Rot Başı

Uygun olduğu araç tipleri:

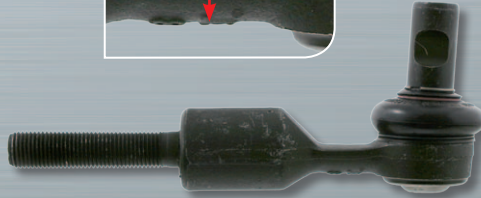
Sürüş esnasından rot başlarından ses gelmesi.

Eski tip rot başı (ref. no: 4B0 419 811 E) aşırı yük durumunda ses yapıyor. Bu tip rot başı yenisi ile değiştirilmiştir ve artık Audi, VW, Škoda araçlarında kullanılmamaktadır.

SWAG nr 32 71 0013(ref. no. 8E0 419 811 B) nolu ürünün kullanılmasını tavsiye eder.

- Daha geniş çap sayesinde artırılmış yük taşıma kapasitesi.
- Daha dayanıklı gövde.
- Rot başı körüğünü korumak için yerleştirilmiş sekman.

Önemli: Yeni tip rot başında, gövde içerisindeki plastik kısım ile konforlu bir sürüş tecrübesi sağlanmış ve titreşimlerin öteki parçalara aktarılması engellenmiştir.
